UTVIDET KONTROLL E6 MOELV- ROTHERUD

KONTROLLRAPPORT GEOTEKNISK PROSJEKTERING

Prosjektnummer: 21090	Rapportnummer: RIG-KPR-01	Dato: 28.02.2025			
Oppdragsgiver: Asplan Viak	Kontaktperson/til: Håkon Kjøde Rødal (Asplan Viak)	Kopi: COWI og Nye Veier			
Prosjekt: Utvidet kontroll E6 Moelv-Roterud					
Sammendrag: Terraplan AS er engasjert av Asplan Viak for å utføre utvidet kontroll i PKK2/PKK3 av geoteknisk prosjektering i forbindelse med prosjekt E6 Moelv-Roterud i Ringsaker og Gjøvik kommuner. COWI er geoteknisk prosjekterende på oppdrag for Nye Veier. For tiltak definert i prosjekteringskontrollklasse PKK2 er det kontrollert at PRO har utført egenkontroll og intern systematisk kontroll. Dette er dokumentert i oversendte sjekklister samt med initialer av kontrollerende på dokumentene. Det er også gjort en overordnet vurdering av at utført prosjektering virker fornuftig. For tiltak definert i prosjekteringskontrollklasse PKK3 er det utført en faglig kontroll etter punkter angitt i Eurokode 0 og i SVVs håndbok N200, kapittel 1.17-1.22. Dokumentasjon av kontroll er vist i Vedlegg 1-4. Den samlede vurderingen er at prosjekterte tiltak er prosjektert i henhold til gjeldende regelverk o

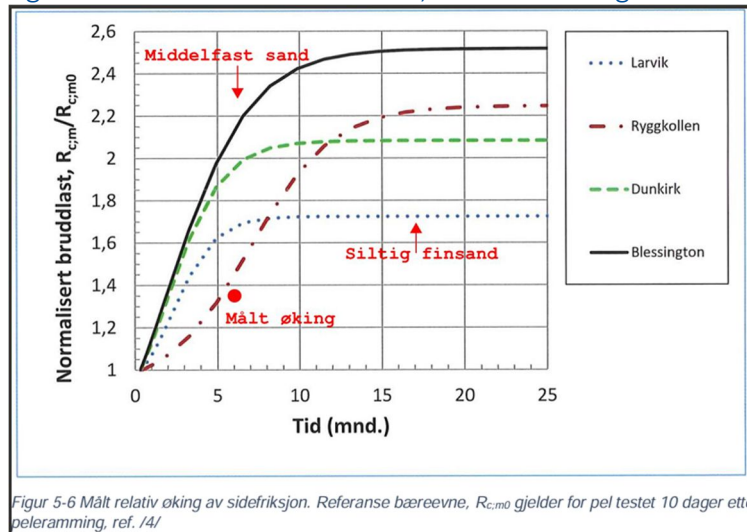
4	Er det riktig forstått at for å hensynta denne lave målte kapasiteten, er deres anbefaling: Øke pelediameter fra 1000 mm (og 1200 mm) til 1420 mm diameter. Dette gir i størrelsesorden inntil ca. 40% økt teoretisk kapasitet. Riktig med bruk av større diameter, men dette var planlagt i forveien for produksjonspeler, og dermed ikke en direkte	L

- Hensynta positiv tidseffekt (37%*65%) for forbedring av kapasitet fra måling til teoretisk installert kapasitet etter 6 mnd. Dette anbefales av dere undersøkt med nye tester på prøvepelene etter 6 mnd.

Tidseffekt er vurdert for to perioder: a) ~10 dager (sluttramming til etterramming) og b) 6 måneder:

a) Det finnes ikke mye litteratur om tidseffekt for de første 10 dager, da det er veldig avhengig av grunnforhold og installasjonsforløp. Det vurderes dog at det med datagrunnlaget fra prøvepelene er rimelig konfidens i den brukte øking, da målte verdier er rimelig lik.

b) Øking over tidsperiode mer end 10 dager er beskrevet omfattende i litteraturen. Relevante cases fra Peleveilederen, med tilsvarende grunnforhold, ligger 100%-200% høyere enn målt. Den brukte verdi forventes derfor å være en nedre verdi. Det anbefales også at få testet pel P1 til P4, i forbindelse med utførsel av prosjektet, for at få øket kunnskapsnivået og muligens få dokumentasjon for å kunne øke denne faktoren. Nedenstående figur viser cases fra Peleveileder, inkl. målt øking.

OK, merknad lukkes. Vår vurdering er at det er gjort et grundig arbeid.

For å dokumentere pelenes installerte kapasitet for ny bru, er vår vurdering at det er viktig med kontroll av prøvepelene god tid etter installasjon, med mål om å dokumentere faktisk installert kapasitet på stedet, uten behov for å hensynta tidseffekt fra litteratur.

Gitt at våre punkter med konklusjon ovenfor er riktige, er vi enige i at nye tester av prøvepeler etter 6 mnd er anbefalt. Slik det er nå, er den totale teoretiske oppjusteringsfaktoren etter målingene i størrelsesorden 200-300%. Dette innebærer altså en betydelig usikkerhet i installert kapasitet, selv etter at disse prøvepelene nå er utført. Delvis enig. Vi vurderer usikkerhet på de ulike fremskrivninger som følger: - <u>Forskjel i diameter</u>: denne er geometrisk bestemt, og usikkerhet vurderes lite. Målt enhetsbæreevne bør være like, uavhengig av diameter på pel. - <u>Tidseffekt, 6 måneder</u>: Dokumentert av prøvepeler for området. Forventes at være en konservativ nedre verdi, basert på tilfeller beskrevet i Peleveilederen. Vurderes derfor å være lite risiko for at treffe lavere øking. - <u>Tidseffekt, 10 dager (sluttrammning til etterramming)</u>: Middelverdi av de 7 måleresultater. For pel P1 og P3, som primært er brukt for vurdering av de dypeste peler, er målt en middelvei på 1,73. I tillegg bør nevnes følgende: • at de målte bæreevner er vesentlig mindre end forventet, basert på vanlig beregningsmetode. • at det kan ikke avvises at den faktiske spissbæreevne er høyere enn hva som har blitt målt, basert på mindre deformasjon av pel ved test end de 10% av diameter som nevnes i API. Med de oppdaterte lengder av pæle forventes vi derfor at den foreslått løsningen er robust, og at usikkerhet på bæreevne ikke bør beskrives som "en betydelig usikkerhet". OK, merknad lukkes. Vi er enige i at løsningen er robust, og kontroll av prøvepel god tid etter installasjon vil mest sannsynlig vise at pelene har oppnådd tilstrekkelig installert kapasitet.	L
